## Metanodotto Sestino – Minerbio DN 1200 (48"), DP 75 bar

**Verifiche di Ottemperanza  
 alle condizioni ambientali contenute nel Decreto di Compatibilità Ambientale  
 DSA-DEC\_2008-0001693 del 09/12/2008**

**PRESCRIZIONI n. 3.13, 3.17, 3.18, 3.19 e 3.20  
 Percorrenza nel territorio della Regione Emilia Romagna**

**PRESCRIZIONE n. 5  
 DGR n. 55 del 21/01/2013 - Regione Emilia Romagna**

**Fig. 2.4/A: Passerella sul F. Savio in località Piaia immagine area del giugno 2010**

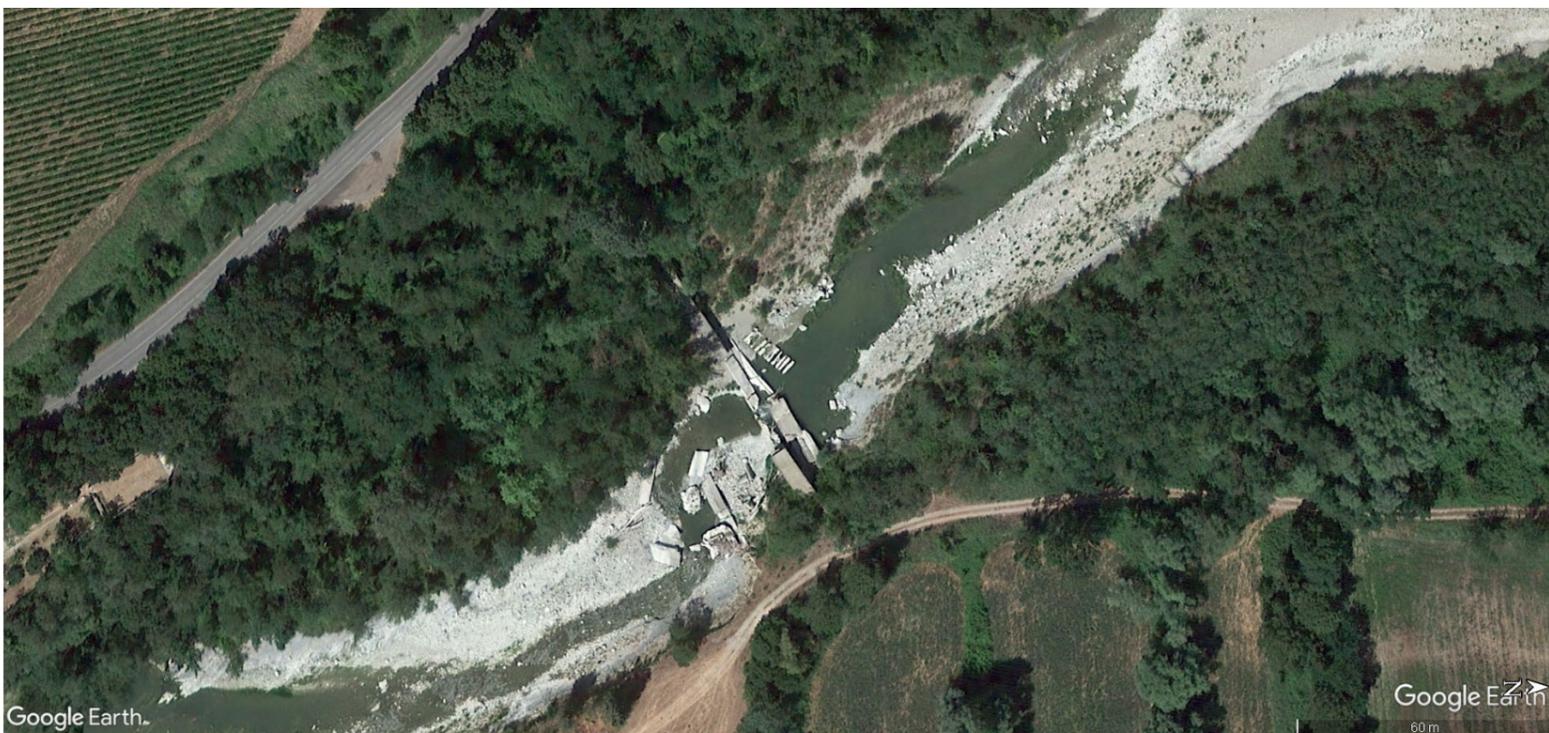
3.20) *per il territorio del Comune di Mercato Saraceno, si segnala la difficoltà di procedere all'adeguamento, previsto in progetto, della strada funzionale al collegamento delle due aree di stoccaggio materiale, evidenziando la non idoneità della passerella di attraversamento del fiume Savio esistente in località Piaia (Taibo), a sopportare il traffico pesante;*

Prendendo atto di quanto comunicato, anche in considerazione che la citata passerella è stata gravemente danneggiata dagli eventi alluvionali che si sono succeduti nel corso degli anni trascorsi dall'ottenimento del Decreto di compatibilità ambientale (vedi fig. 2.4/A÷2.4/C), si evidenzia che il progetto esecutivo dell'opera è stato conseguentemente adeguato prevedendo per l'attraversamento dell'alveo del F. Savio la realizzazione di un guado per mezzo dell'installazione di tomboni di dimensioni e numero adeguato allo smaltimento del flusso idrico superficiale (vedi fig. 2.4/D).
